PROGECO Sas– Ingegneria ***GALLETTO BRUNO Srl***

Oggetto : Rif. S958 - Art. 19 D.Lgs. 152/2006 – Progetto : Impianto di Trattamento e Recupero (R4-R5-R10-R13) di Rifiuti non Pericolosi – Comune di Sarzana (SP) ; Proponente – Galletto Bruno srl
RISPOSTA A RICHIESTA INTEGRAZIONI EX c. 2 art. 19 D.Lgs. 152/2006

LOCALIZZAZIONE DELLE AREE UMIDE

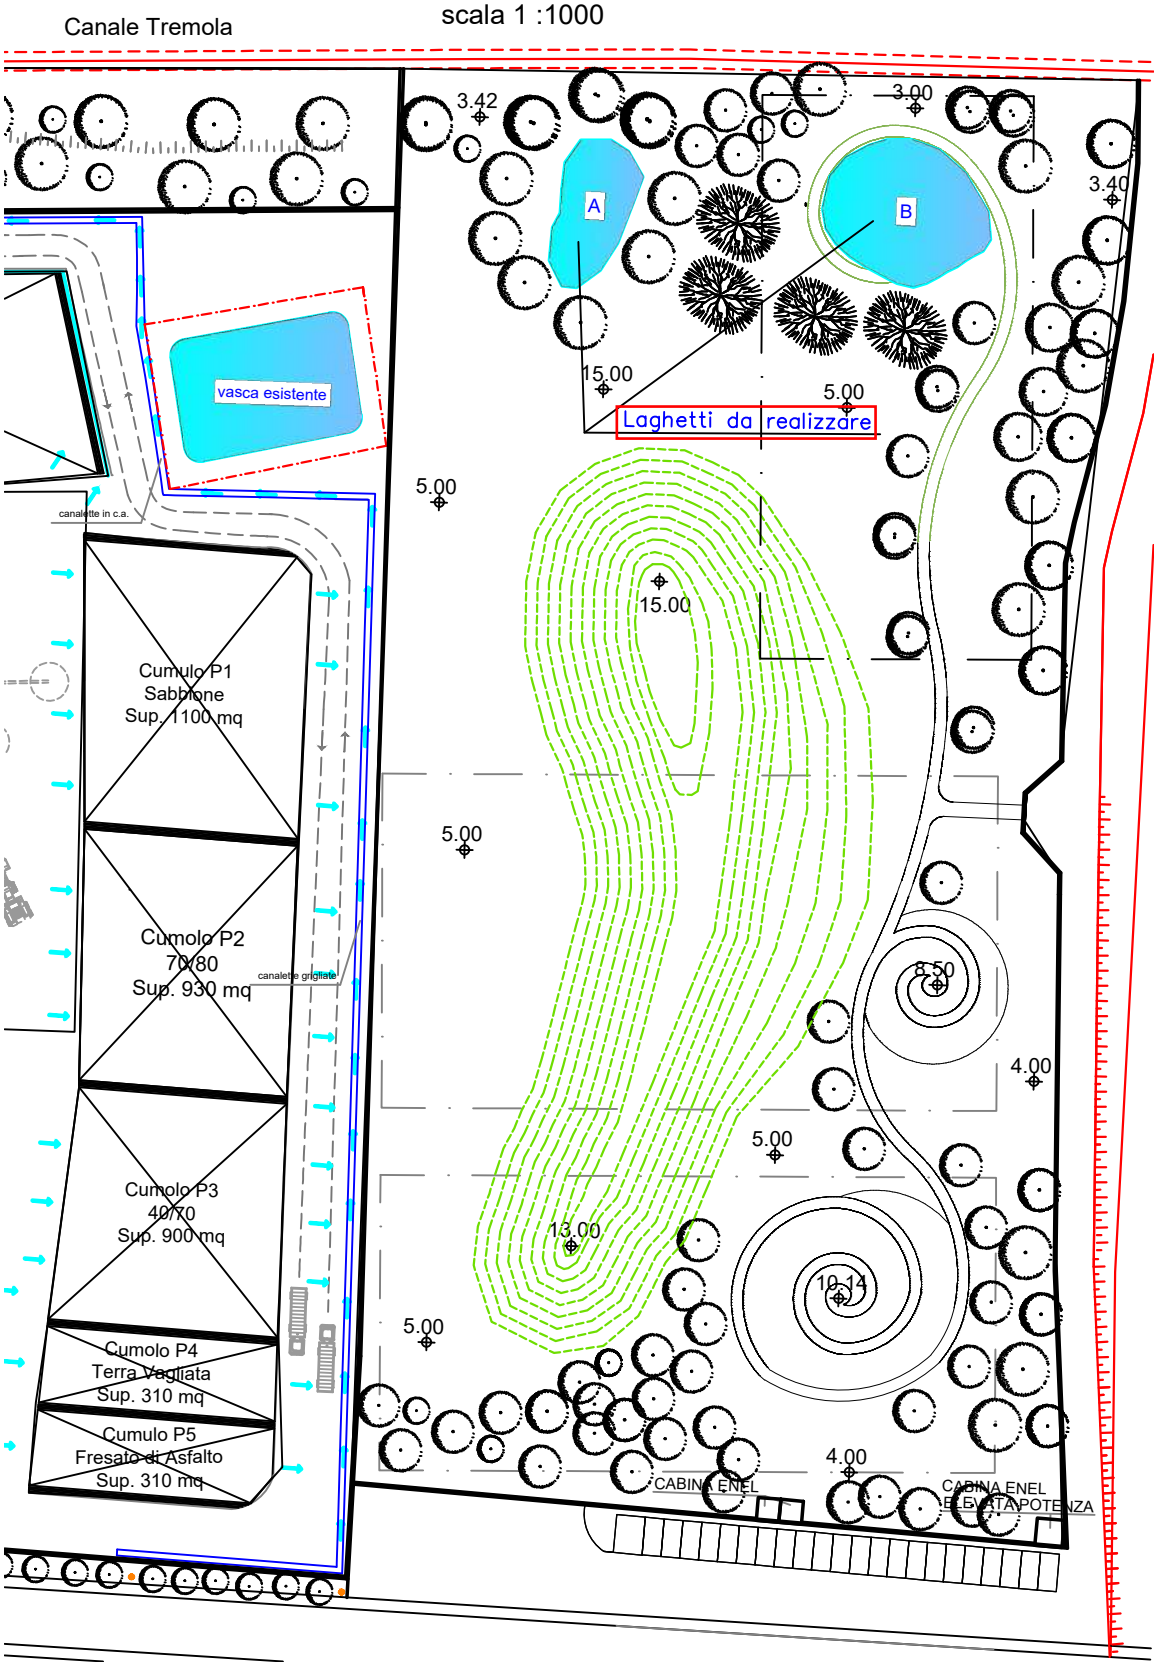
- *B1 -…DETTAGLIARE le superfici interessate dalle zone Umide e dell'area "naturale o seminaturale " nella previsione della Ricostruzione Ecologica dell'Ecosistema dopo la dismissione dell'Impianto ..;*

Nella Figura seguente vengono rappresentate le aree umide presenti nell' area: Si tratta della vasca di ispezione esistente situata in prossimità del Canale Tremola dell' estensione di 375 mq e dei due laghetti che saranno realizzati ai margini dell' area verde in progetto (sempre in prossimità del Canale Tremola)e che avranno rispettivamente un estensione di 158 mq (Laghetto A) e 312 Mq (Laghetto B).

Tali aree, permarranno per tutta la durata di esercizio dell' impianto e insieme alla fascia lungo il Canale Tremola, saranno essenziali nella previsione della ricostruzione Ecologica dopo la dismissione dell' Impianto.

Planimetria impianto di depurazione con percorso acque

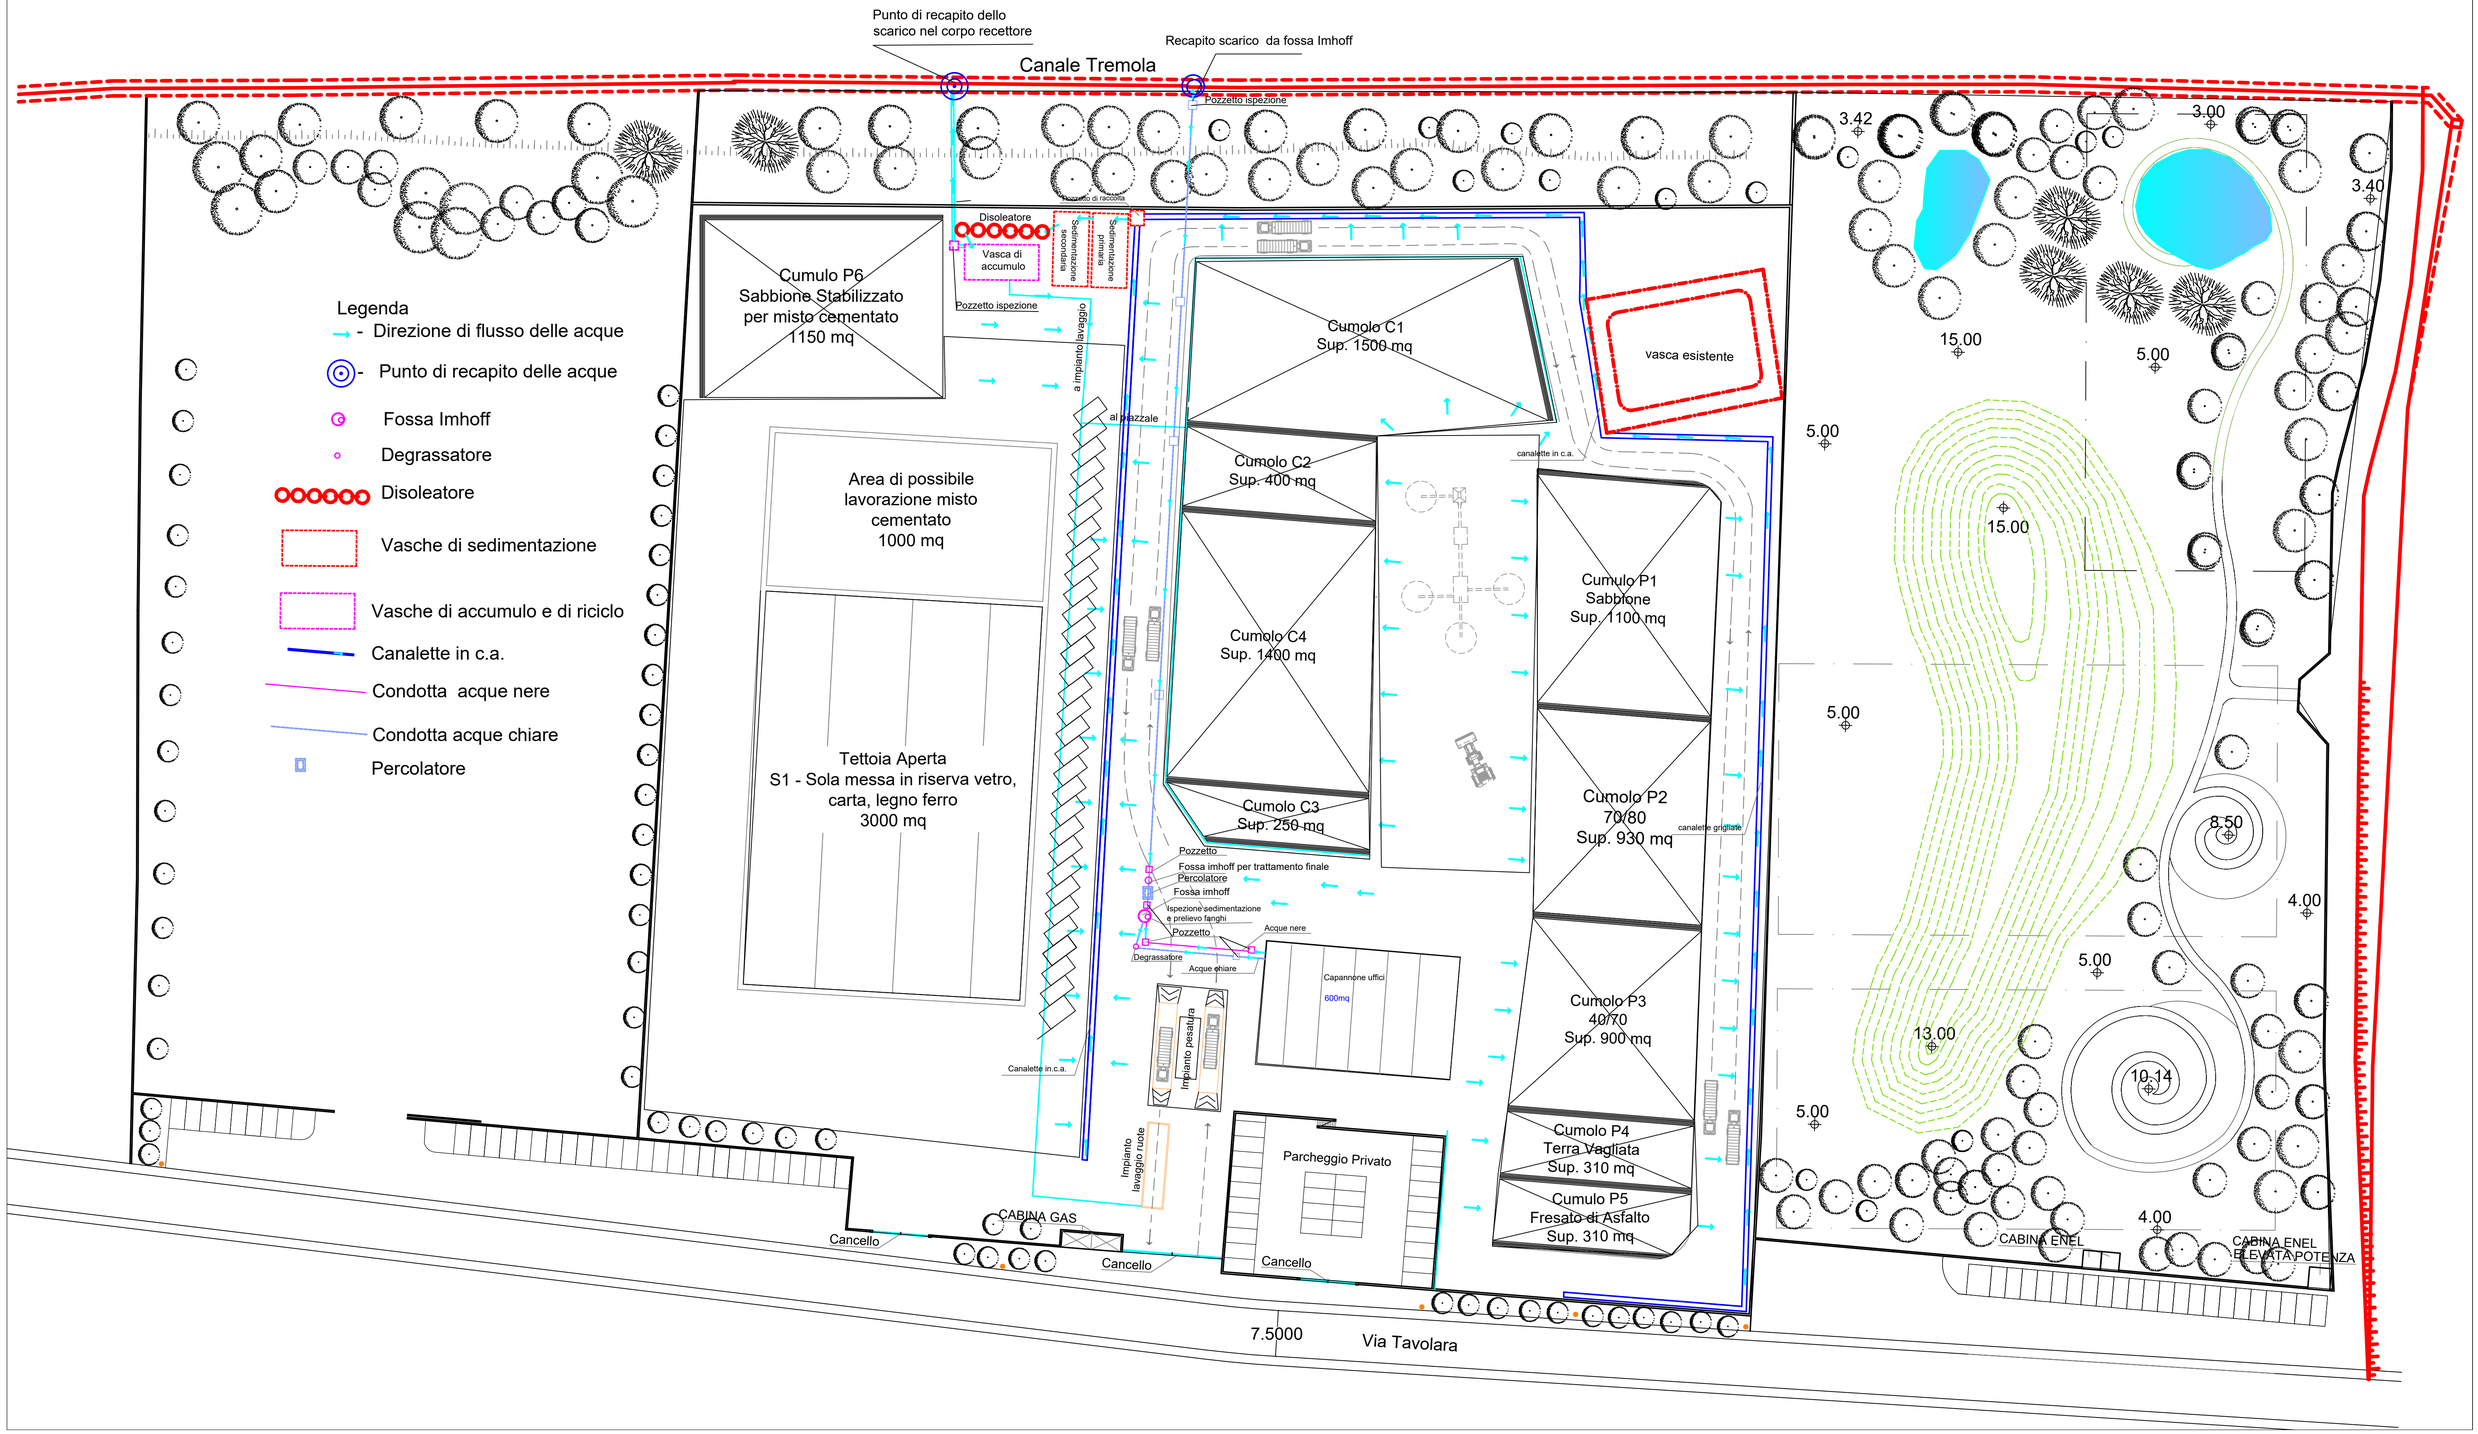
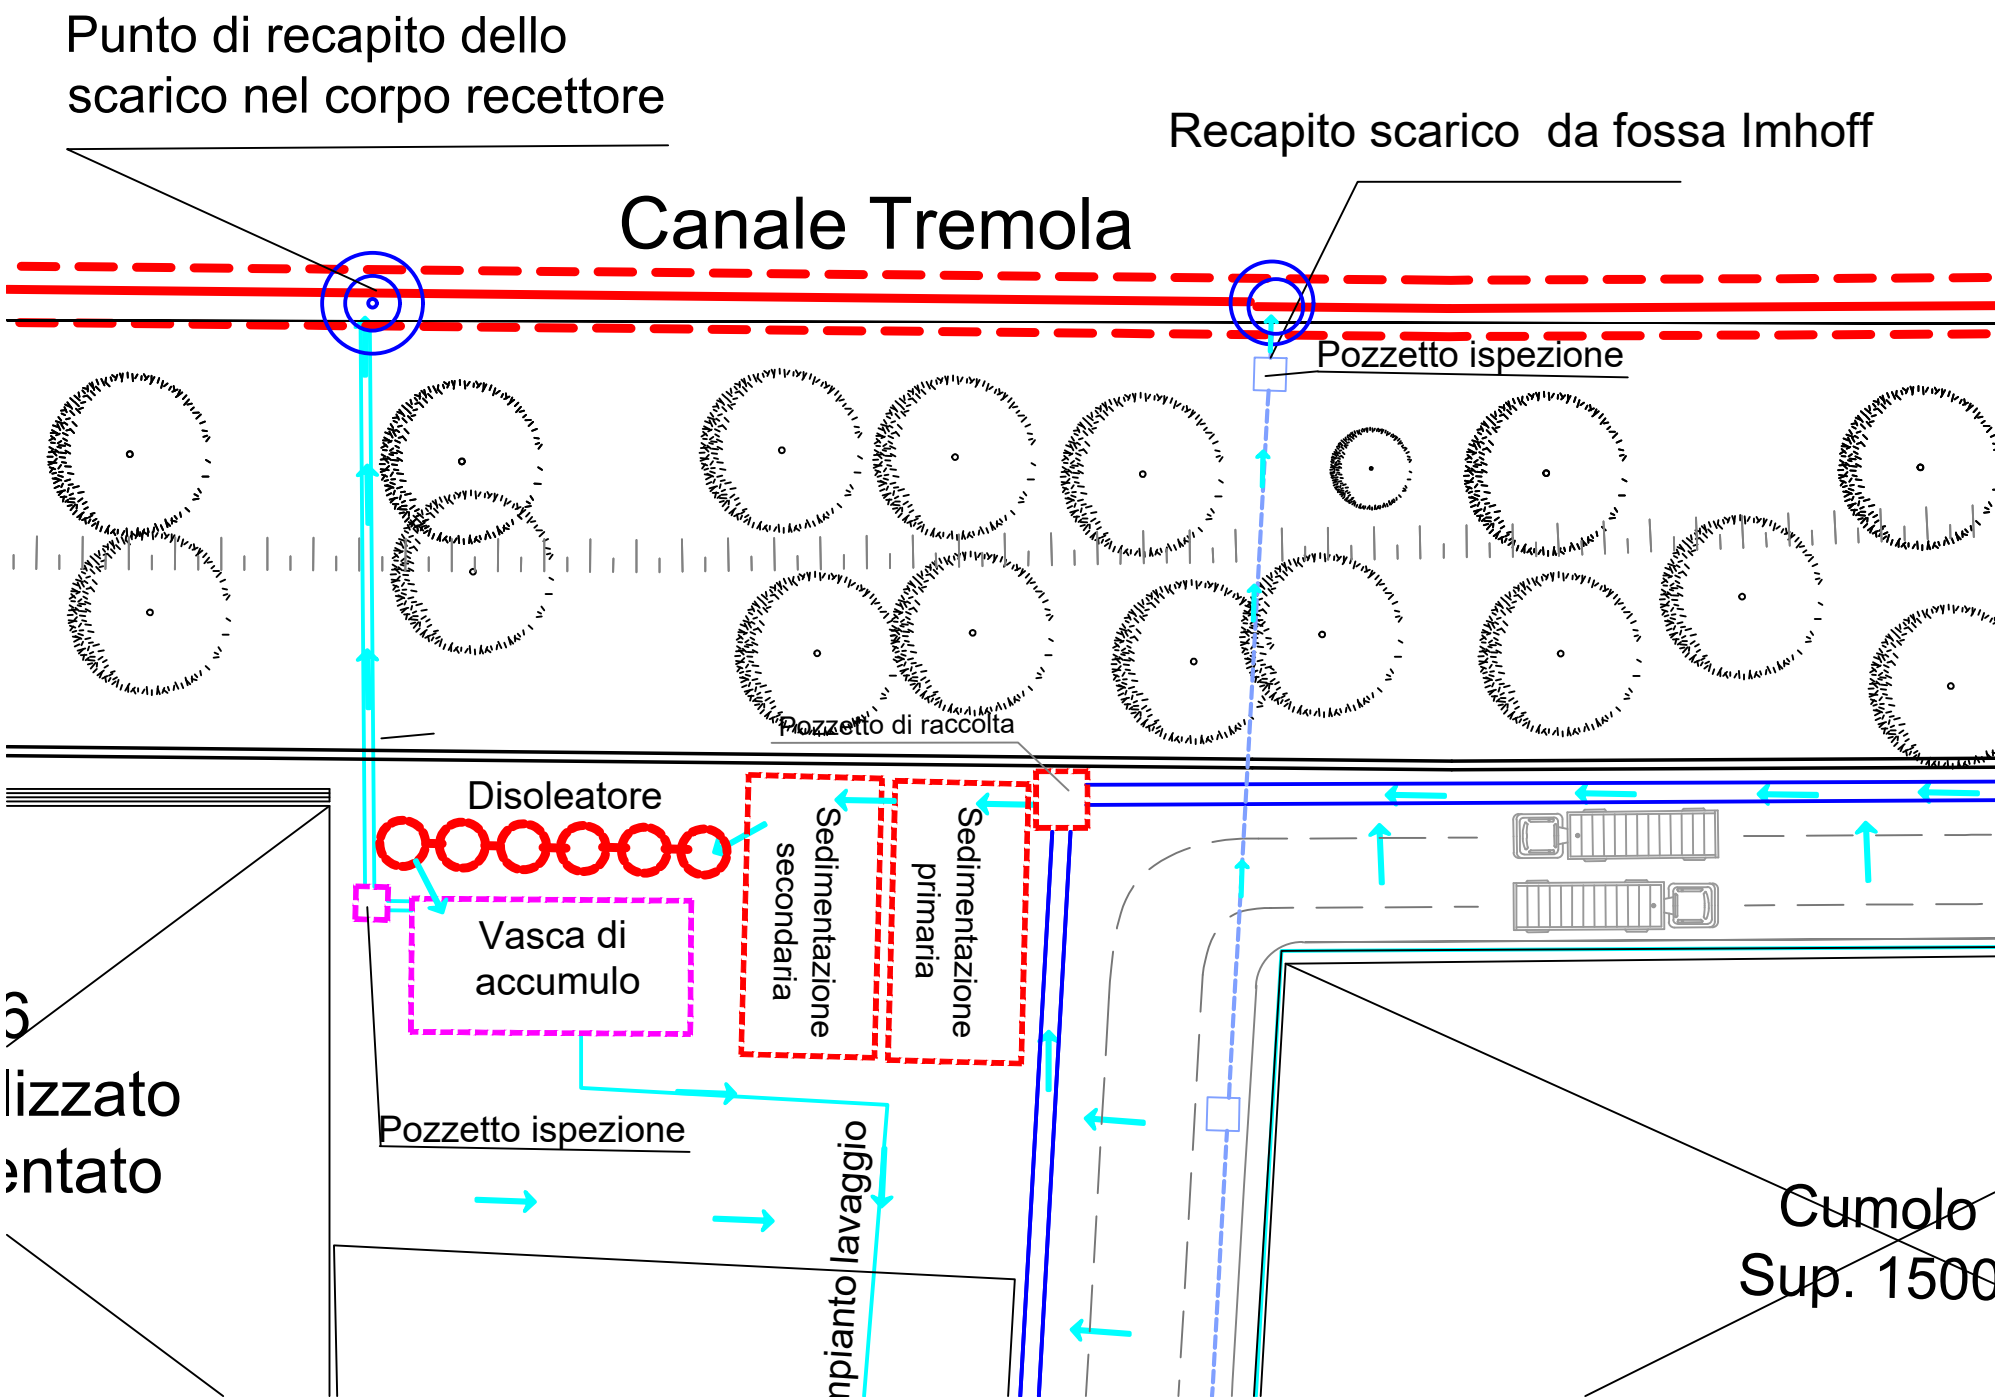
Sottopunto 1 – "il Piano di gestione acque meteoriche " (citato al par 5.6 Inquinamento e disturbi ambientali) , corredato da planimetria adeguata da cui si evinca il PERCORSO DELLE ACQUE , Schema a Blocchi (e Dimensioni Volumetriche dell'Impianto di Depurazione …;

Sottopunto 3 – Cartografia con Punto di Recapito dello scarico nel corpo recettore

RIFERIMENTO Figura allegata CON PUNTI DI RECAPITO SIA DI SCARICO ACQUE SUPERFICIALI CHE DI SCARICO FOSSA IMHOFF ;

Punto di recapito dello scarico nel corpo recettore
Recapito scarico da fossa Imhoff
Canale Tremola
Pozzetto ispezione
Pozzetto di raccolta
Disoleatore
Sedimentazione secondaria
Sedimentazione primaria
Vasca di accumulo
Pozzetto ispezione
Impianto lavaggio
Cumolo
Sup. 1500
